次回事故分析検討会 論点整理

○ 1～3号機シールドプラグの汚染状況

○ 3号機原子炉格納容器内の圧力挙動

図 3-11 3号機 FP の存在割合 (1/2)

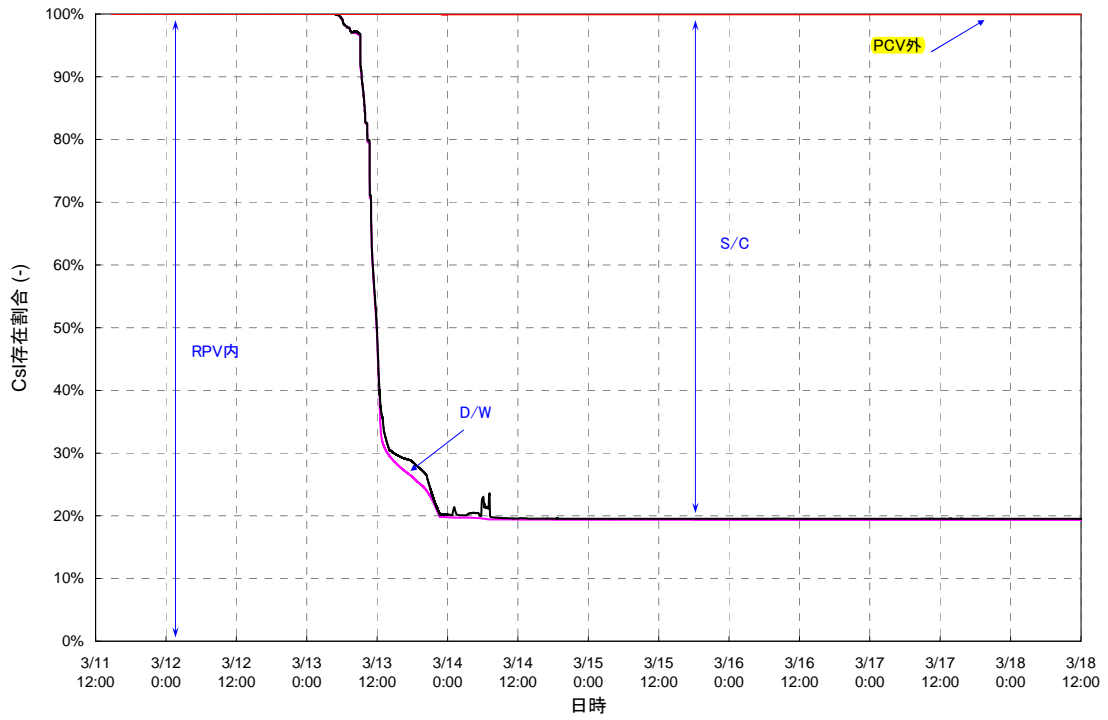
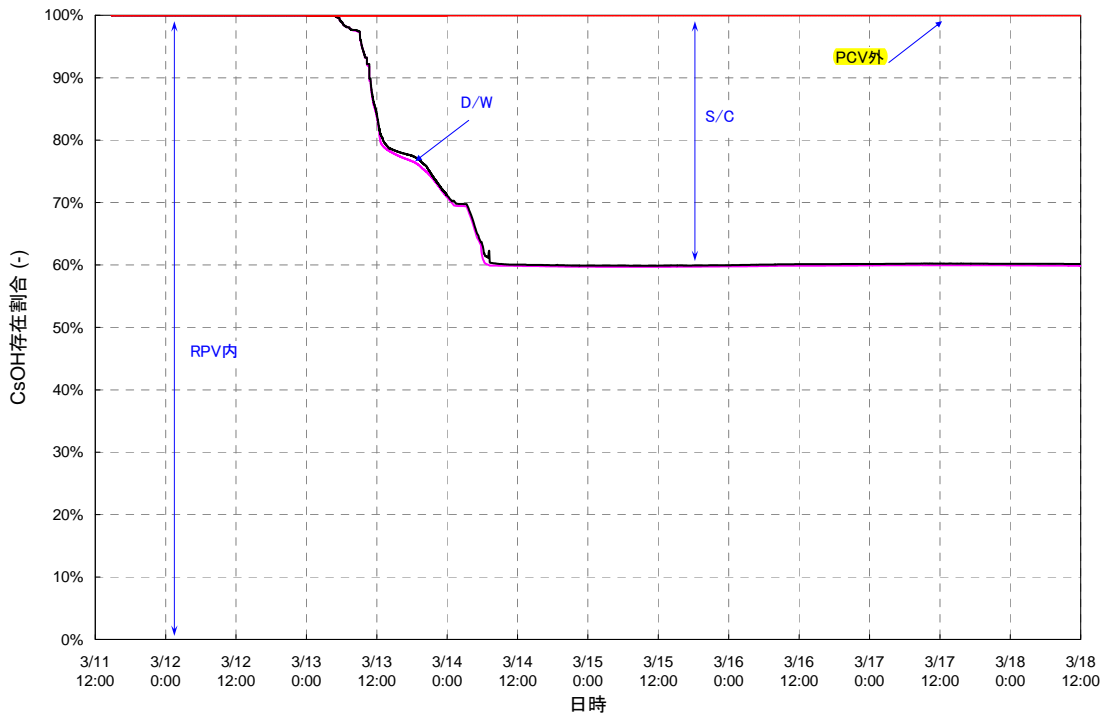
1. 1号機シールドプラグの変形・変位の原因は？
2. 1号機シールドプラグの変形・変位が生じた時期は？水素爆発時か？
3. 1号機シールドプラグ下の線量測定(2Sv/h等)時の測定器の性能情報【事実確認】
4. 1号機シールドプラグ下の線量測定結果の妥当性(測定器の検出限界を上回っていないか等)に関する見解
5. 3号機シールドプラグの変形の原因についての過去の分析結果(オペフロクレーンの落下?)は維持されるのか？
6. (未解明第5回進捗 添付資料 3-3) p.3-15,3-30,3-45 の FP 存在割合における PCV 外の信頼性をどう考えるか？(3号機は PCV 外が 0 なのか?)
7. 1号、2号のシールドプラグ下の線量測定は、再測定しないのか？(3号のシールドプラグ線量測定に比べて1、2号機は信頼性が低いのではないか?)

3号機 原子炉圧力

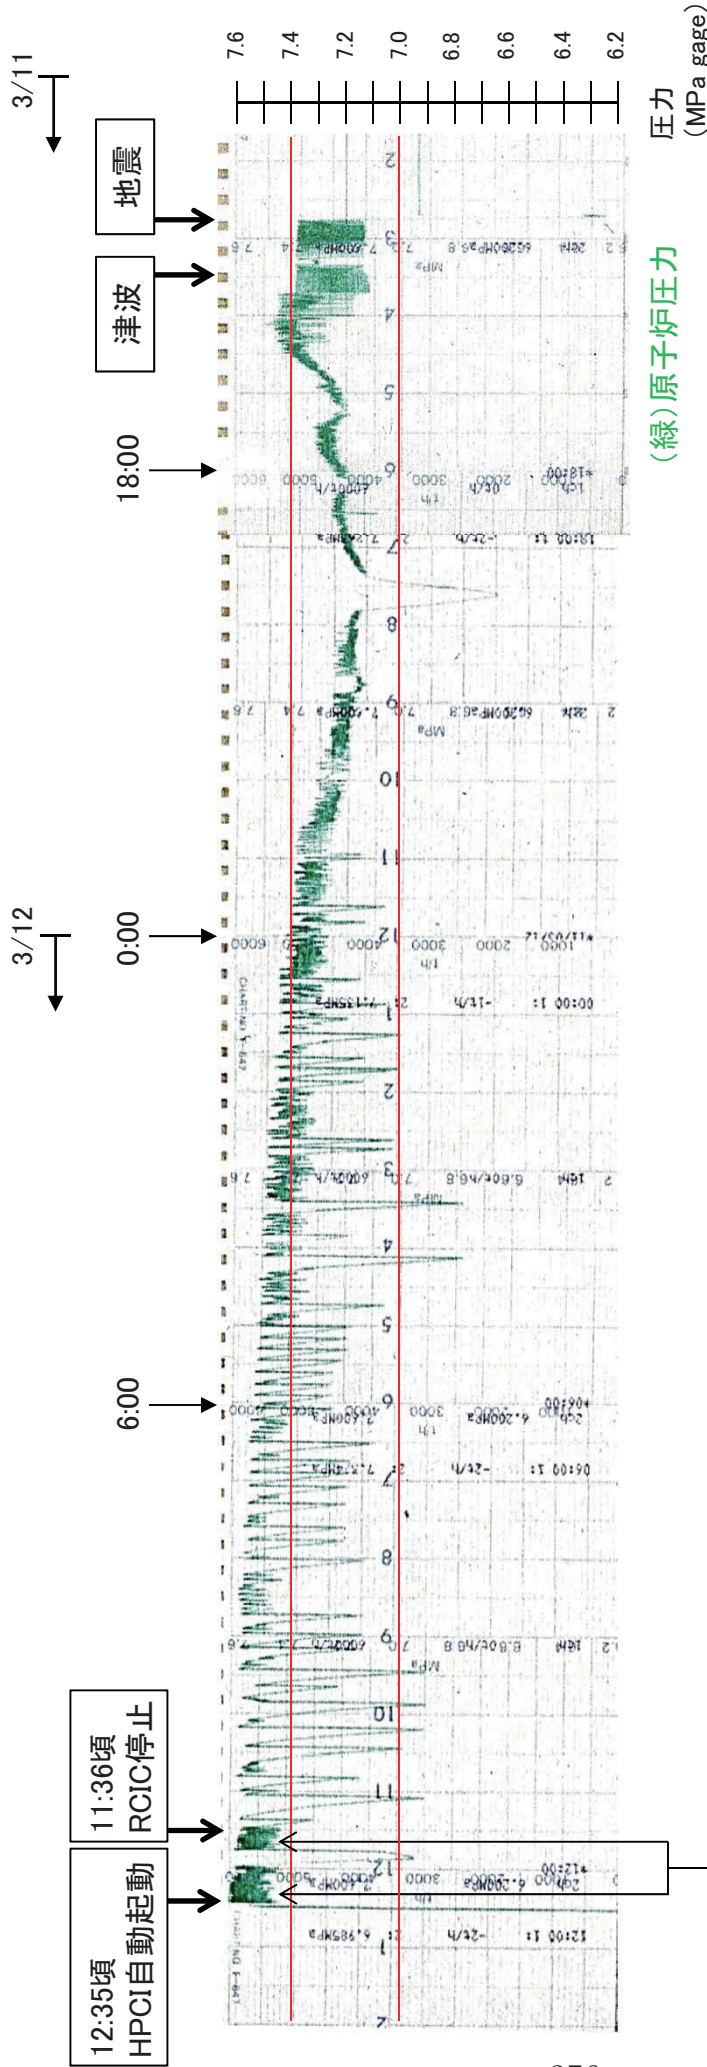
1. SRV 逃がし弁のアクキュムレータによる作動可能回数【事実確認】
2. SRV 逃がし弁のアクキュムレータ圧力低下は開圧力(吹き出し圧力)に影響を与えないのか【事実確認】
3. SRV 安全弁の閉圧力(吹き止め圧力)は？【事実確認】
4. SRV 安全弁の開圧力(吹き出し圧力)は格納容器圧力の影響を受けるか？(背圧(PCV 圧)があがると弁の開圧力が変わり得るか?)【事実確認】
5. SRV 安全弁の閉圧力(吹き止め圧力)は格納容器圧力の影響を受けるか？(背圧(PCV 圧)があがると弁の閉圧力が変わり得るか?)【事実確認】
6. 3号機 SRV 逃がし弁機能動作 約 65 回の解説
7. SRV 弁座が荒れるとなぜ SRV が開かなくなるのか？
8. RPV 圧力計、D/W 圧力計、W/W 圧力計のドリフト最大値はどれくらいか？【事実確認】
9. 政府事故調資料編 P.276,278 のチャートシート右のスケール(圧力値等)は計測上の圧力表示なのか？【事実確認】

逃し弁機能動作によるSR弁閉鎖の影響と考えられる原子炉圧力の昇降(7.4MPa gage前後を示すと、大きく谷型に7.0MPa gage前後まで降下してから再度上昇を示す部分)が約65回認められる。

図3 3号機 原子炉水位の変化

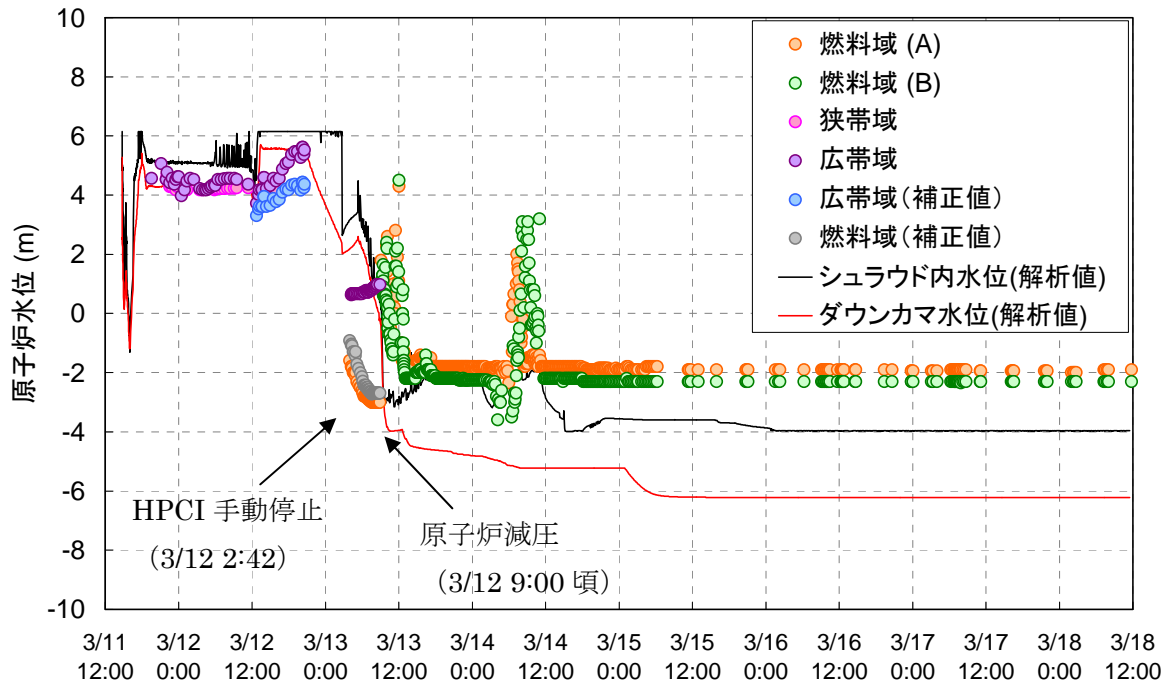
11. （添付資料 3-3）特に 3/13 朝 5 時前後の 3 号機 RPV 圧力の変動は、その頃に残存している可能性のある SRV の作動圧力（吹き出し圧力）を大きくかけ離れているが、技術的にあり得るのか？（解説）
12. ADS の開維持可能時間は？【事実確認】
13. 「ADS が全開を維持できていないかも知れない」という状況の詳細（解説）
14. ADS の閉止メカニズムは？【事実確認】
15. 水蒸気の発生がなくなっても 6 弁開が必要なのか？（解説）
16. （添付資料 3-3）P.3-3-12 「減圧時の水位は BAF+300mm」としているのは過大ではないか？（解説）
17. （添付資料 2-7）P.2-7-4 「3/13 5 時-7 時に炉心が熔融した可能性」を指摘しているが、添付資料 3-3 と整合しているのか？（No.16 との整合性）
18. （添付資料 3-8）P.3-8-18 「この時点では発熱源は D/W にあると考えられる」の記述は何を意味しているのか？（解説）

うな状況では、燃料被覆管の温度は徐々に上昇するものと考えられる。燃料被覆管の材料であるジルコニウムは、水蒸気と反応し酸化物を作るが、1200℃程度を越えると、酸化反応が正のフィードバックにより急激に進むこととなる。従って、それ以前の酸化反応の状況と崩壊熱の大きさに依存するが、この原子炉水位の低下過程において急激な酸化反応が進んだ場合には、発生した大量のエネルギーにより、この期間（3/13 5:00AM～7:00AM）に燃料が溶融した可能性がある。
